Mission régionale d'autorité environnementale
Grand Est

**Avis délibéré sur le projet global éolien constitué des projets
d'exploitation**

**du parc éolien de Petite Montagne
à Belrain et Ériz-la-Brûlée (55)
porté par la Société Parc Éolien Belrain Ériz-la-Brûlée**

n°MRAe 2023APGE27

Figure 3 : Contexte éolien en 2019 d'après l'étude d'impact (gauche) et contexte éolien en 2023 d'après la DREAL Grand Est¹¹.

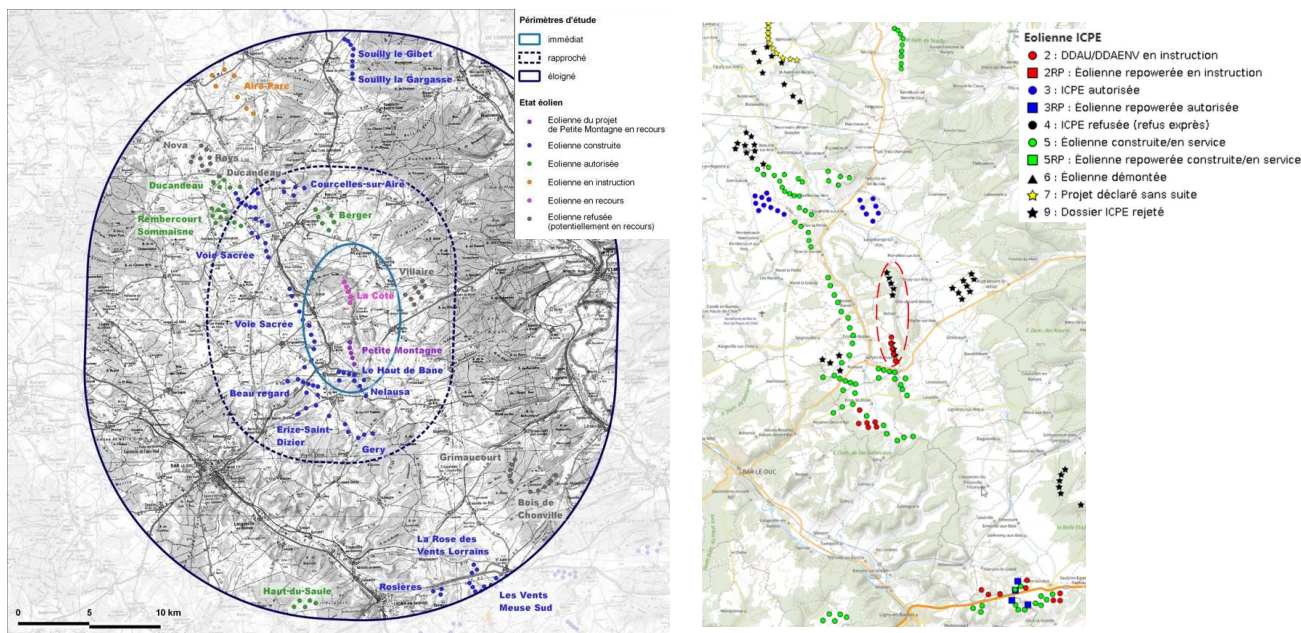
Le projet s'insère dans un pôle éolien déjà très conséquent où les parcs ne présentent pas de vraie cohérence d'implantation (Cf. Figure 3, ci-dessous). Au sein de l'aire d'étude éloignée, on recense 89 éoliennes construites, 17 autorisées et 11 en instruction. Le pôle éolien est positionné globalement nord-sud le long de la côte des Bars et l'orientation du projet global est cohérente avec cette grande ligne du paysage.

Figure 6 : Localisation du projet vis-à-vis des voies d'importance nationale de migration de l'avifaune

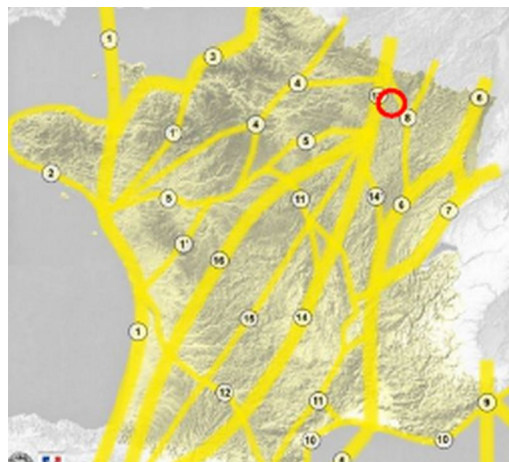
D'après le pétitionnaire, le projet n'est pas inclus dans l'une des principales voies migratoires identifiées dans le cadre du décret n°2014-45 du 20 janvier 2014 (Cf. Figure 5, ci-contre). Cependant, l'Ae souligne que l'échelle de la Figure 6, ne permet pas de rendre compte des enjeux migratoires à proximité ou au niveau du site d'implantation du projet. Une cartographie récente des enjeux migratoires de la région à une échelle rapprochée du site aurait permis de déterminer plus précisément les enjeux migratoires locaux.

Compte tenu de l'ensemble de ces éléments (ancienneté des inventaires, manque de précisions sur les mouvements migratoires locaux, études spécifiques non suffisante) l'Ae considère que l'état initial de ce projet ne permet pas de caractériser les enjeux du site relatifs à l'avifaune en période de migration prénuptiale et postnuptiale.

Figure 7 : Déplacements identifiés des espèces les plus notables en période de migration prénuptiale (gauche) et postnuptiale (droite)

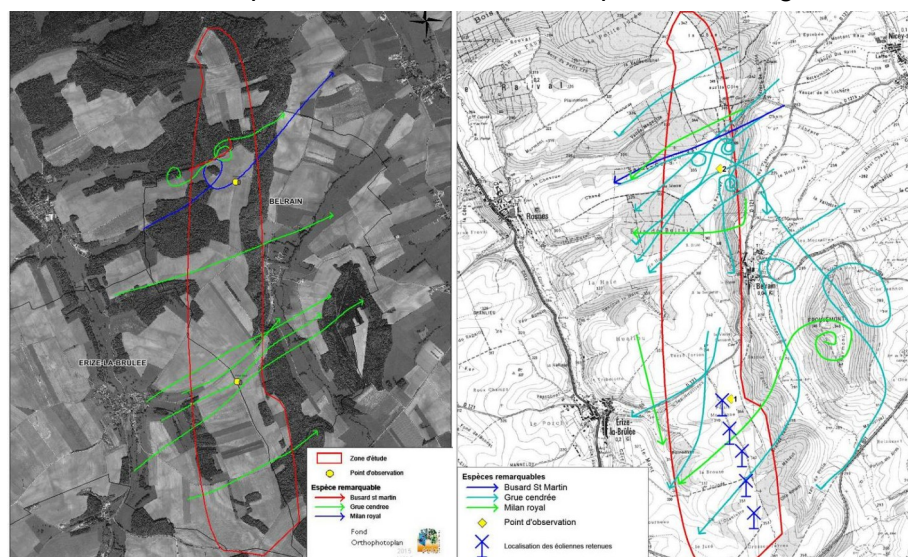
L'Ae s'étonne du côté aléatoire décrit dans le dossier compte tenu des axes de migration identifiables sur la Figure 7 (ci-dessous) qui montrent que les éoliennes sont implantées perpendiculairement au sens de déplacement des oiseaux en période de migration.

L'Ae constate également que des individus de Milan royal et de Grue cendrée ont clairement été observés au niveau de la zone du projet. Bien que les Grues cendrées volent généralement à des hauteurs supérieures à 200 m, il n'est pas rare que dans certaines conditions défavorables (brouillard, fort vent), les individus se rapprochent du sol, augmentant le risque de collision avec des éoliennes. Concernant, le Milan royal, 15 individus ont été recensés au cours de la migration postnuptiale. Or cette espèce présente un risque de collision très fort face aux éoliennes.

Dans le cadre d'un nouveau dossier, l'Ae recommande au pétitionnaire de réaliser des inventaires récents et effectués à une échelle relativement large autour du projet qui ciblent la période de migration prénuptiale et postnuptiale des oiseaux.

Elle recommande également de présenter une cartographie récente identifiant les couloirs de migration locaux à proximité du projet.

Figure 8 : Localisation des observations de la Cigogne noire dans le cadre de l'étude du CPIE en 2020 (gauche). Synthèse des observations du Milan royal entre 2016 et 2019 (droite).

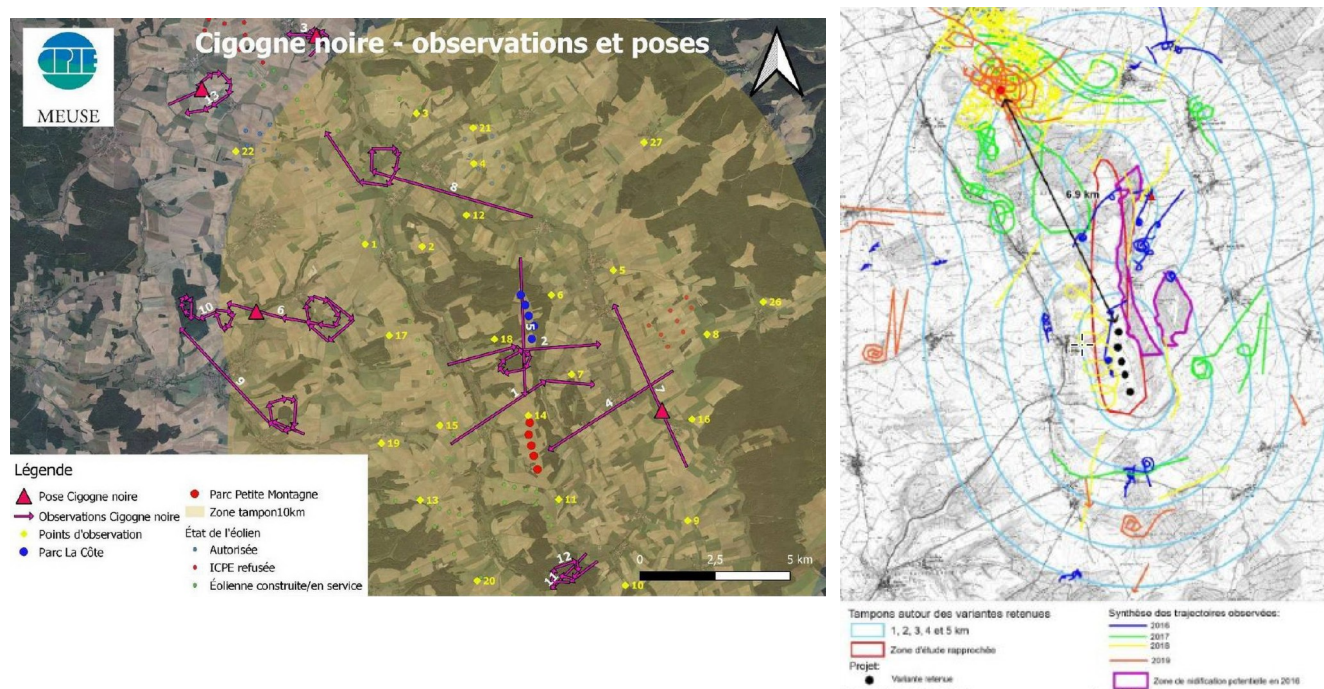
Concernant la Cigogne noire, un individu a été observé survolant la zone d'étude en 2016. Plusieurs autres observations confirment que la Cigogne noire fréquente régulièrement le secteur dans un rayon inférieur à 10 km autour du projet (2015, 2016, 2018). L'enjeu pour cette espèce est donc qualifiée de fort. L'étude réalisée par le CPIE Meuse en 2020 montre également que la zone d'étude mais également la zone d'implantation des éoliennes est survolée par l'espèce (Cf. Figure 8, droite, ci-dessous).

L'Ae rappelle que les études spécifiques au Milan royal et à la Cigogne noire ne relèvent que des enjeux en période de nidification.

Figure 9 : Cartographie des différents protocoles d'écoute

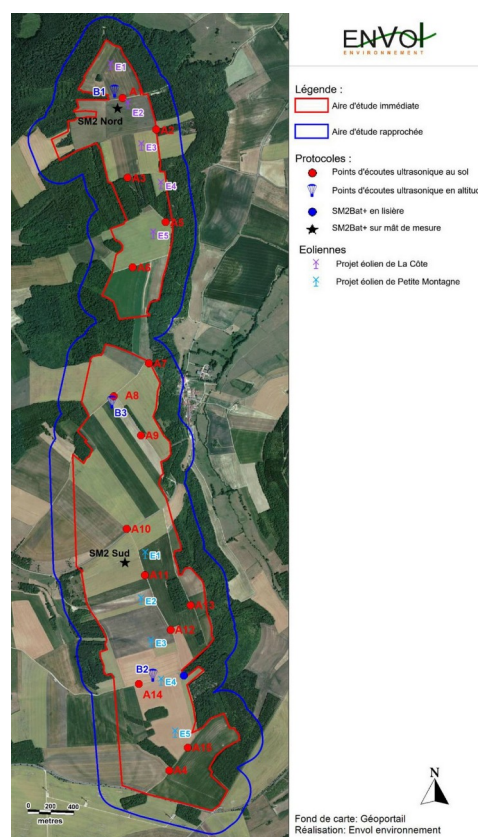
Dans le projet de la Côte, l'ensemble des éoliennes se trouvent à beaucoup moins de 200 m en bout de pale d'une lisière boisée et l'éolienne E4 est ceinturée par ces lisières (Cf. Figure 9, gauche, ci-après). Dans le projet de Petite Montagne, les éoliennes E4 et E5 se situent à moins de 200 m en bout de pale des éléments boisés.

Dans le cadre d'un nouveau dossier, l'Ae recommande également au pétitionnaire de maintenir absolument une distance de 200 m en bout de pale, par rapport aux lisières boisées.

Figure 10 : Cartographie des enjeux chiroptérologiques du projet de la Côte (gauche) et du projet de Petite Montagne (droite)

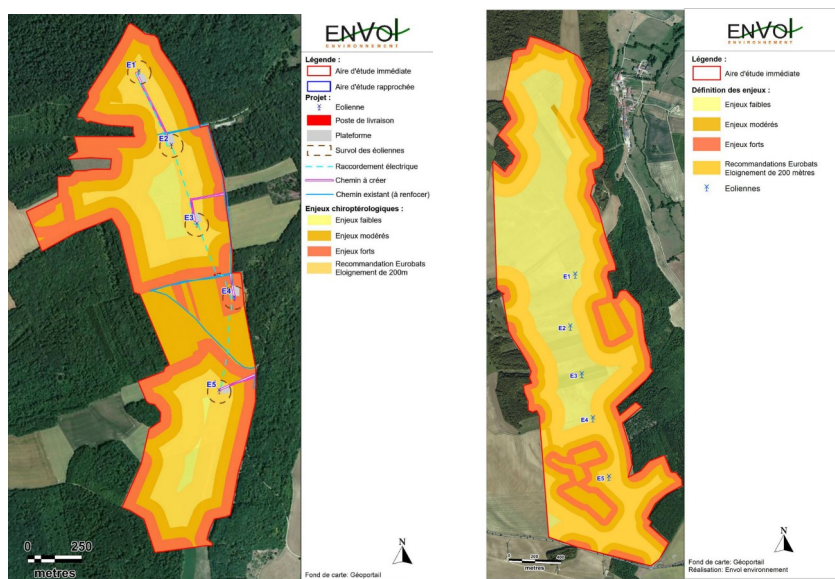
L'Ae souligne négativement que malgré ces préconisations clairement formulées par son bureau d'études, le pétitionnaire ait tout de même choisi de maintenir l'emplacement des éoliennes E1 et E4 du projet de La Côte qui se trouvent à moins de 100 m en bout de pale des lisières.

Figure 12 : Photomontage à l'ouest d'Erize-la-Brûlée à partir de la RD121

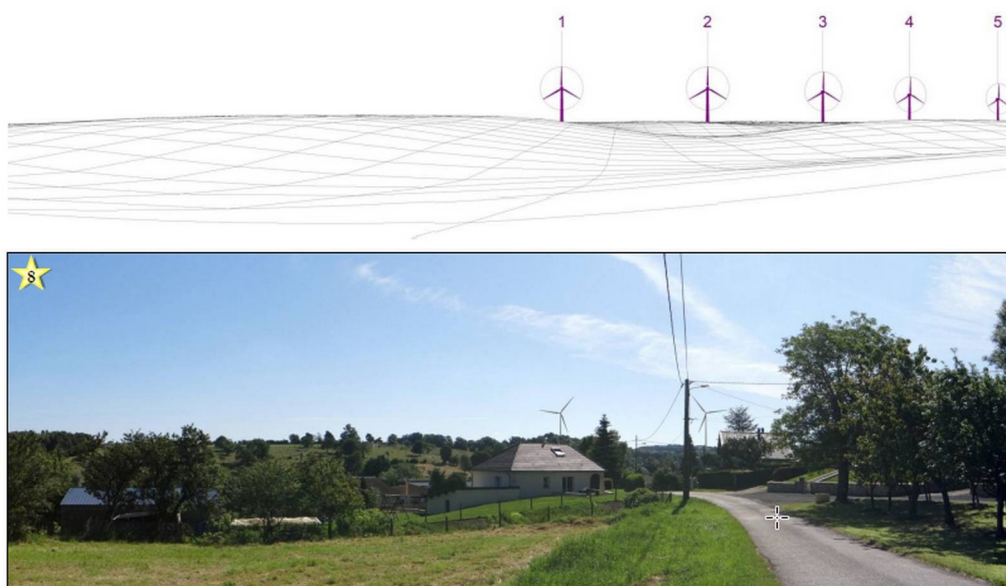
Ce raisonnement n'est cependant pas confirmé pour les habitations à l'ouest de la commune d'Erize-la-Brûlée pour lesquelles le projet global est potentiellement visible et impactant du fait de sa proximité (effet de surplomb) (Cf. Figure 12, ci-dessous). Pour cette commune, les projets de Petite Montagne et de La Côte réduiraient considérablement le plus grand angle sans éolienne (Cf. Figure 13, gauche) qui passerait de 168° à 48°, ce qui est largement inférieur aux préconisations du SRE Lorraine²⁵. Le pétitionnaire conclut sur un impact modéré pour cette commune, en précisant qu'il pourra « être limité par les filtres végétaux présents dans les jardins ».

Toutefois, cette mesure de réduction n'est pas proposée par le pétitionnaire dans le dossier. De plus, l'Ae note que ces écrans n'ont aucune garantie de pérennité. Leur rôle peut également être primordial pour des riverains non responsables de leur entretien et maintien. **Par conséquent, l'Ae considère que cet état de fait peut n'être que ponctuel et ne constitue pas une mesure de type éviter-réduire-compenser (ERC).**

L'Ae recommande au pétitionnaire de proposer des mesures de réduction aux riverains les plus impactés par le projet telles que la plantation d'arbres. L'Ae recommande également au pétitionnaire de présenter par un photomontage l'effet de cette mesure par plantation d'arbres à plusieurs échéances de la durée de fonctionnement du parc éolien.

Figure 13 : Diagramme d'encerclement des communes d'Erize-la-Brûlée (gauche) et de Rumont (droite)

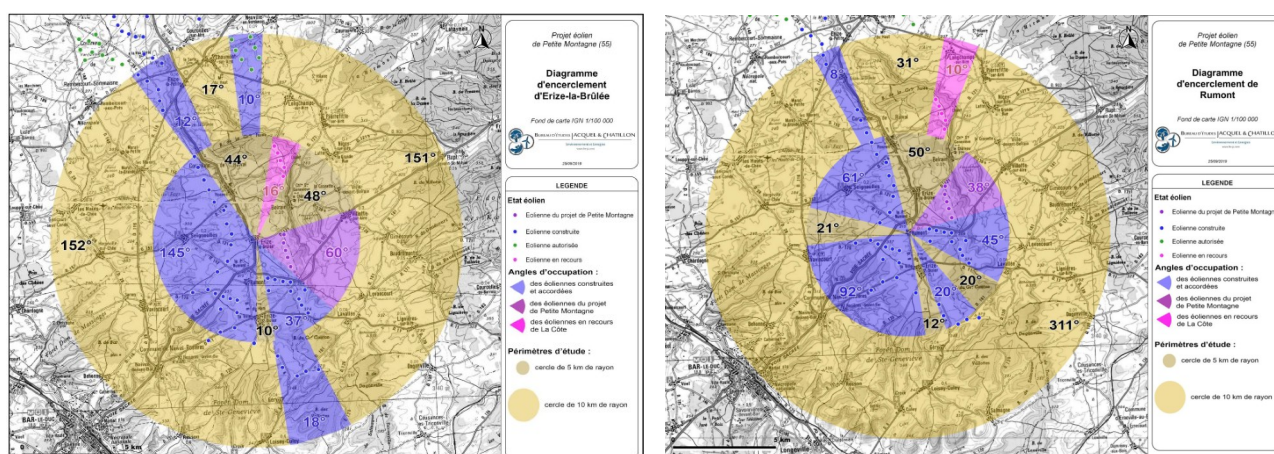
Concernant la commune de Rumont, les seuils d'alerte de respiration visuelle et d'encerclement sont largement dépassés (angle de respiration de seulement 50° et angle d'occupation de 256°). Cependant, les photomontages montrent que le relief dans cette commune réduit significativement l'impact de la visibilité des parcs environnants (Cf. Figure 13, ci-dessous).
